## RESOLUCIÓN No.

### POR MEDIO DE LA CUAL SE RESUELVE UN RECURSO DE REPOSICIÓN

Que mediante Resolución N° RE-03187-2025 del 15 de agosto del 2025, se negó la solicitud de **PERMISO DE VERTIMIENTOS** presentado por el señor JHON FREDY ZULUAGA GÓMEZ, identificado con la cédula de ciudadanía N° 94.374.756, para el sistema de tratamiento de aguas residuales domésticas, en beneficio del establecimiento comercial "Hotel Parador El Molino", identificado con FMI: 018-46626, ubicado en la vereda La Loma del municipio de San Luis - Antioquia, principalmente debido a las inconsistencias, vacíos y faltantes técnicos detectados en la información presentada en el transcurso de la evaluación del trámite ambiental, los cuales impidieron a Cornare realizar una evaluación técnica completa y adecuada del cumplimiento de los requisitos exigidos para este permiso.

Figura 1. Dimensiones del humedal con especies flotantes

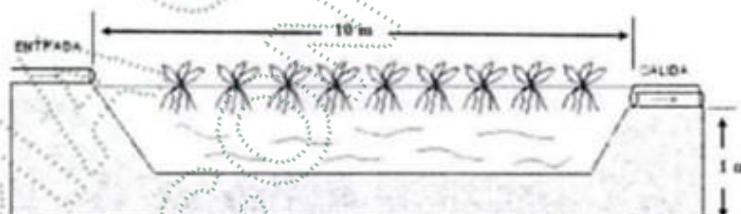
Si bien se citan fuentes bibliográficas de literatura asociada al diseño de humedales artificiales y macrófitas flotantes en el tratamiento de aguas residuales, en la información aportada dentro del trámite no se precisó cómo se obtuvieron los valores de Kt (Constante de primer orden) y n (porosidad del material), ni se precisa el sustrato filtrante que se usará (del cual depende el valor de porosidad), tampoco se indica de manera exacta las fuentes tomadas de la literatura especializada de la que se extrajeron los valores tenidos en cuenta para el dimensionamiento del humedal artificial.

Tampoco se precisó la manera en la que se realizaría la impermeabilización de la unidad, para evitar que las ARD que ingresen al humedal lleguen al suelo donde se va a construir y se presente contaminación del mismo, por lo que esta unidad no sería funcional.

Solo se presentó un esquema en corte sin vistas con detalles de la unidad que se pretende implementar.

**Respuesta/** Para dar respuesta a esta observación, el valor tomado para la concentración en el efluente estaría plasmada en la fórmula subrayada adjunta. Además de esto, se presentan fuentes bibliográficas en el informe presentado, citado por varios autores de literatura especializada en la materia.

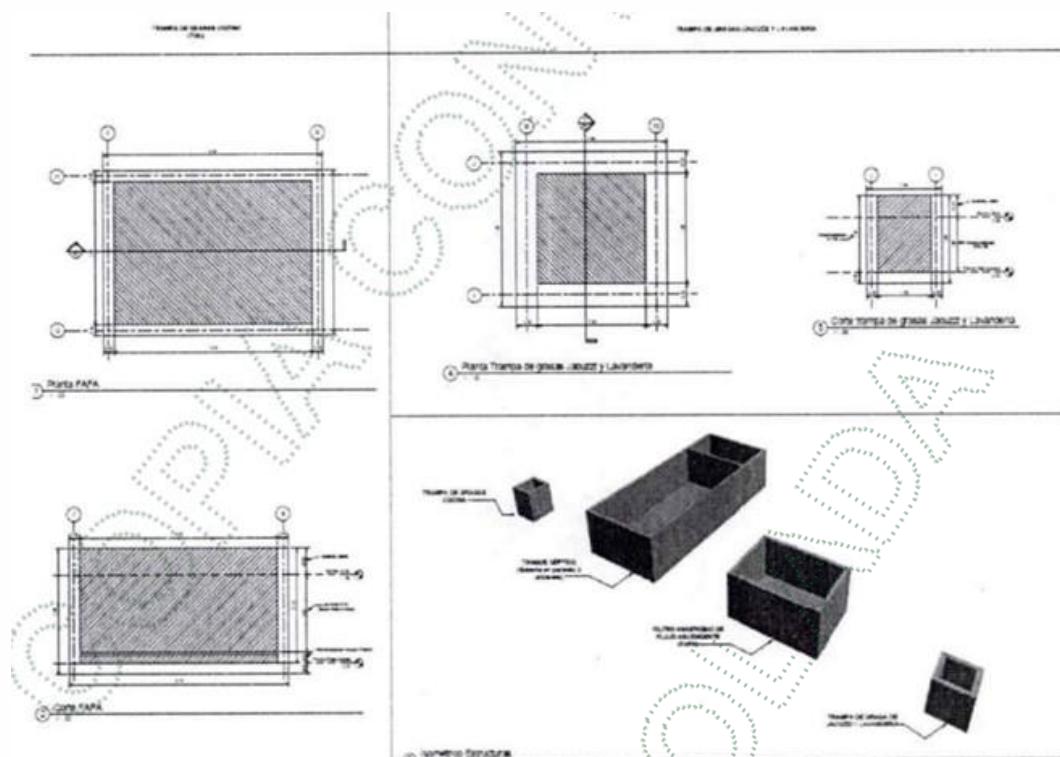
- Los planos presentados con el radicado CE-22157-2024, corresponden a vistas en planta y cortes estructurales de todas las unidades, así como a isométricos, por lo que se reitera el requerimiento en cuanto a que se debe presentar planos con vista en planta, cortes y detalles con las dimensiones de las unidades, las que deben coincidir con las memorias de cálculo.

- Se solicitó presentar un plano en el que se visualice la ubicación de las unidades de pretratamiento y tratamiento existentes, así como las propuestas, en el que se deberá describir las interconexiones entre las mismas y el (los) punto (s) de vertimiento, no obstante, con el radicado CE-20929-2024 se presentó solo un esquema, además no se describen las interconexiones entre las mismas ni el (los) punto (s) de vertimiento, por lo que se reitera el requerimiento (ver Figura 1).

- En la información aportada no se hallan memorias de cálculo de las trampas de grasa existentes tanto del restaurante como de lavandería, así como planos con vista en planta, cortes y detalles con las dimensiones de estas unidades, las que deben ser concordantes con las de las memorias de cálculo, requerimiento que se reitera.

- Se presenta un isométrico de la unidad propuesta Trampa de grasa de lavandería y jacuzzi, sin embargo, se debe ajustar y presentar planos con vista en planta, cortes y detalles con las dimensiones de esta unidad, las que deben ser concordantes con las calculadas en las memorias.

- En el esquema de las unidades de tratamiento presentado (ver Figura 1), la Trampa de grasa de lavandería y jacuzzi se observa con descarga a un tanque de almacenamiento, el cual no está conectado a la red de alcantarillado interna, lo que se debe subsanar y aclarar.

**Respuesta/** El 06 de marzo de 2025 se envía un correo electrónico, solicitando una prórroga para este radicado CS-02144-2025, además se envió evidencia de la respuesta por parte de la Gobernación para la autorización sanitaria, de que si se estaba iniciando un proceso para ello, como se pudo observar al inicio donde se explica todo sobre la concesión de aguas. El 07 de marzo me respondieron que hacia falta anexar la respuesta de la Gobernación, manifestando a esto que en el correo del 06 de marzo estaba adjunta, sin embargo, se volvió a enviar y fue radicado con número CE-04374-2025 el 10 de marzo de 2025.

La prórroga fue concedida por el AU-01120-2025 20 de marzo de 2025, donde el 22 de abril de 2025 se envía un correo electrónico respondiendo al radicado CS-02144-2025, el cual contenía (Memorias de Cálculo de STAR, trampas de grasas de restaurante, lavandería y jacuzzis, Diseño y esquema del tratamiento terciario, Evaluación Ambiental actualizado con la información que se solicitó, Plan de Gestión del Riesgo actualizado con la información que se solicitó, Memorias de Cálculo de trampa de grasas de lavandería, Memorias de Cálculo de trampa de grasas de restaurante, Plano Hidrosanitario, Plano trampa de grasas restaurante, lavandería y jacuzzis, Sistema de tratamiento de aguas y oficio con respuesta a estos). El 24 de abril de 2025, se envía en el mismo correo otro documento en Excel, donde se evidencia las Memorias de Cálculo de la estructura de descarga, la cual fue radicada con número CE-07100-2025 el 24 de abril de 2025.

### TRAMPAS DE GRASA HOTEL Y RESTAURANTE LOS MOLINOS

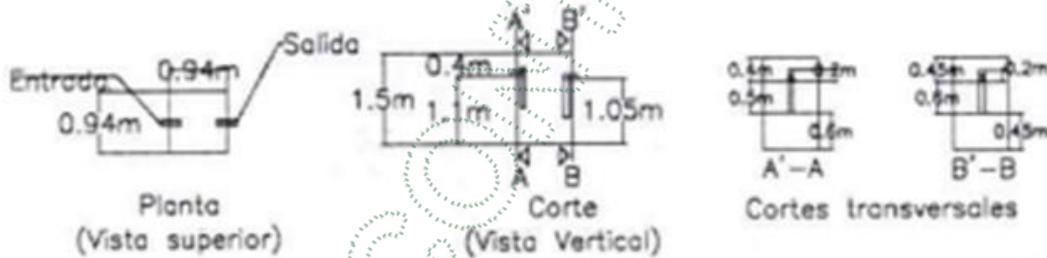
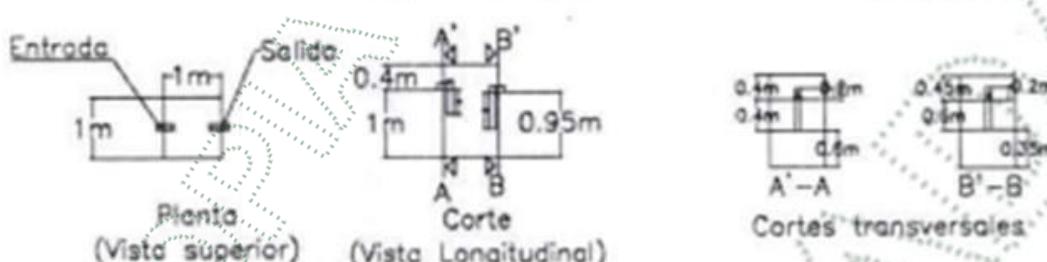
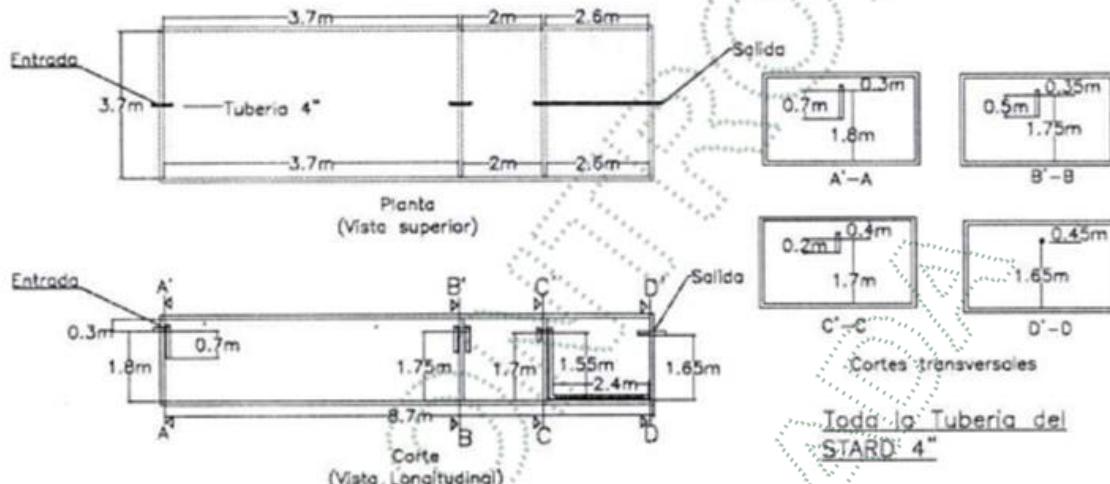
**6.** En cuanto a los planos de las unidades, con los radicados CS-05770-2024 del 22 de mayo de 2024, CS-14817-2024 del 06 de noviembre de 2024 y CS-02144-2025 del 13 de febrero de 2025, la Corporación requirió al usuario ajustar la información plasmada en ellos, en cuanto a presentar vista en planta, cortes y detalles con las dimensiones de las unidades, no obstante, la respuesta presentada al respecto mediante el Radicado CE-07100-2025 corresponde a esquemas que no subsanan el requerimiento reiterativo efectuado por Cornare.

En relación con la trampa de grasas existente no se presentan memorias de cálculo ni planos de la misma.

En cuanto a los planos de las unidades, con los radicados CS-05770-2024, CS-14817-2024 y CS-02144-2025, la Corporación requirió al usuario ajustar la información plasmada en ellos, en cuanto a presentar vista en planta, cortes y detalles con las dimensiones de las unidades, no obstante, la respuesta presentada al respecto mediante el Radicado CE-07100-2025 corresponde a esquemas que no subsanan el requerimiento reiterativo efectuado por Cornare.

**Respuesta/** En el primer requerimiento con radicado CS-05770-2024 se envían planos y diseños del sistema de tratamiento junto con las trampas de grasas. Luego los solicitaron de nuevo en el radicado CS-14817-2024 los cuales se respondieron en su totalidad y se mejoraron con sus detalles en vista en planta, cortes y detalles y después de todo requirieron en el radicado CS-02144-2024 la misma información. Teniendo en cuenta esto, se tuvo una reunión presencial el 25 de febrero de 2025 en la Corporación, con el técnico, propietario y consultor para preguntarle al técnico evaluador que nos explicara cómo se necesitaban estos planos, y él explicó cómo serían y así se enviaron. Como se puede observar en las imágenes adjuntas las actualizaciones que se hicieron tomando en cuenta todo lo que nos había dicho el técnico, las cuales se encuentran en las carpetas que se enviaron respondiendo a cada uno de los radicados.

**Respuesta/** Respondiendo a esto, claro que sí se presentaron. En cada uno de los radicados mencionados anteriormente, donde se requirió esta información, se encuentran los documentos en Excel y otros con sus debidas Memorias de Cálculo para el sistema de tratamiento y para las trampas de grasas, como se puede observar en la carpeta adjunta que se envió.

En relación con las memorias de cálculo de la trampa de grasas existente, se tiene que sí se presentó dicha información.

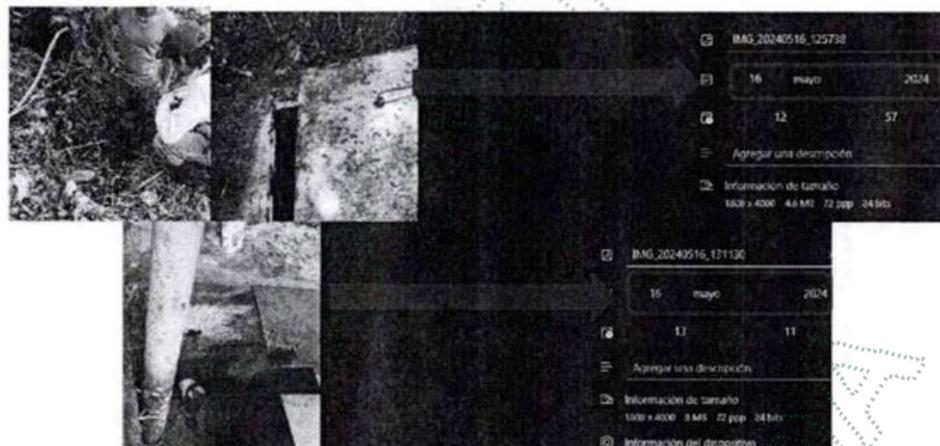
En relación con la estructura de disipación se propone un difusor de flujo con orificios para mitigar la erosión y/o socavación sobre la fuente hídrica, y si bien se presentan las memorias de cálculo de esta unidad, con el radicado CS-02144-2025 Cornare solicitó al peticionario ajustar la información con plano con vista en planta en el que se detalle su ubicación en relación con la fuente receptora, además de indicar cómo se garantizará la descarga en la cota de agua de la misma, asimismo detallar cómo estará conectada esta con la estructura de descarga, información que no fue subsanada.

Por lo tanto, Cornare solicitó al peticionario ajustar la información con plano con vista en planta en el que se detalle su ubicación en relación con la fuente receptora, además de indicar cómo se garantizará la descarga en la cota de agua de la misma, asimismo detallar cómo estará conectada esta con la estructura de descarga, información que no fue subsanada por el peticionario.

Figura 3. Punto propuesto vertimiento

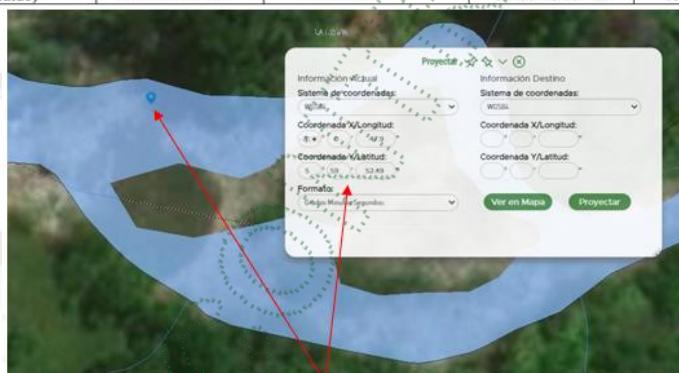
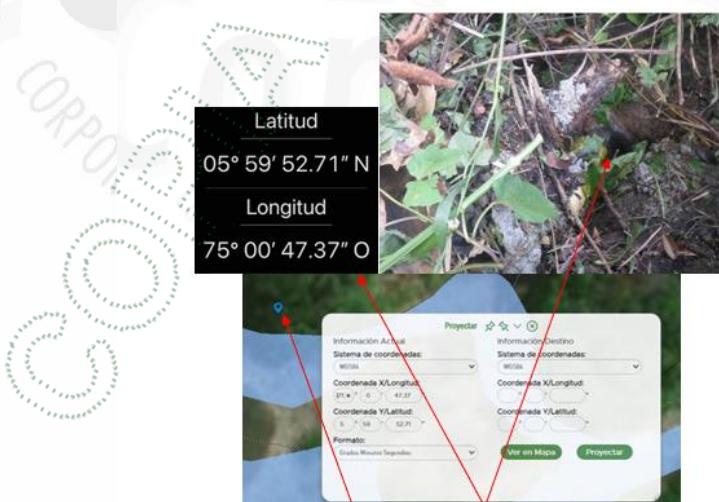
(...) Nota: en la visita se verificó que el vertimiento no se está conduciendo hasta el cauce de la quebrada, situación que se debe subsanar y **garantizar la descarga en el punto descrito en la información aportada (ver figuras 3 y 4), con el fin de prevenir procesos erosivos, además que esta se realice en fuente de agua.**

- Respecto a las coordenadas del vertimiento, en la visita realizada por Cornare el 16 de mayo de 2024, como resultado de la cual se elaboró el Radicado CS-05770-2024 del 22 de mayo de 2024, donde se encontró que el vertimiento no se estaba conduciendo hasta el cauce de la quebrada, situación que se debía subsanar y garantizar la descarga en el punto descrito en la información aportada, con el fin de prevenir procesos erosivos, además que esta se realice en fuente de agua. En el marco del trámite el usuario no presentó información que diera respuesta al requerimiento.

**Respuesta/** Efectivamente la visita fue el 16 de mayo de 2024, la cual fue acompañada como se menciona en el enunciado. El técnico evaluador, observó el estado del sistema, evidentemente se encontraba la trampa de grasas de lavandería a punto de colmatarse, sin embargo, se presenta la propuesta de optimización que se requirió en el radicado CS-05770- 2024, y además SÍ se pudo verificar el estado del sistema, ya que se tomaron evidencias fotográficas de ese día de la visita técnica, por lo que se percibe en las imágenes que se abrieron con normalidad las tapas en mampostería y se encontraban en buen estado, no se percibieron olores ofensivos, ni reboses. Además, el vertimiento del sistema de tratamiento se encontraba descargando a la fuente hídrica, como se solicitó el permiso, pero por observaciones del técnico, se requirió que la conducción era a la fuente estando así, sin embargo, se realizaron las debidas actividades para garantizar la descarga.
